ATZ - 381/63 - 6 /19

Dot. postępowania o udzielenie zamówienia publicznego, prowadzonego w trybie przetargu nieograniczonego **na dostawę i montaż fabrycznie nowych żaluzji oraz rolet okiennych w pomieszczeniach dydaktycznych Politechniki Świętokrzyskiej**

W związku z wniesionymi zapytaniem wykonawców o wyjaśnienie niektórych zapisów Specyfikacji Istotnych Warunków Zamówienia, Zamawiający stosownie do art. 38 ust. 1 i 2 ustawy z dnia 29 stycznia 2004 r. Prawo zamówień publicznych. (DZ.U.2019.1843 tj.), zwanej dalej ustawą Pzp, wyjaśnia co następuje:

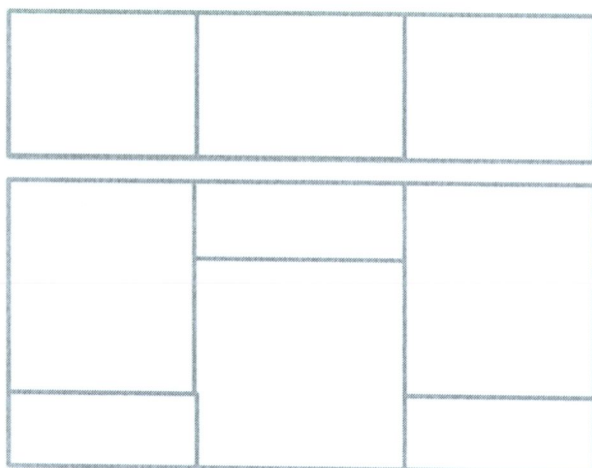
Jest zapis - "Jednocześnie Zamawiający informuje, iż na pierwszych piętrach występują dodatkowe 24 okna, składające się z trzech kwater o wymiarach 2600 x 1500"

Czy dotyczy to tylko budynku dydaktycznego "A" czy również pozostałych: B, C, D ?

Okna o których mowa w powyższym zapisie znajdują się tylko w budynku dydaktycznym „C” i „D”. W budynku „C” znajduje się 11 tego typu okien, natomiast w budynku „D” – 13. W tabelach nr 4 i 5 załącznika nr 1 do SIWZ można te okna zidentyfikować przez podane wysokości, bowiem dla nich wysokość podana jest jako 3,9m.

Schemat okna przedstawia rysunek poniżej (bez uwzględnionych pomiarów):
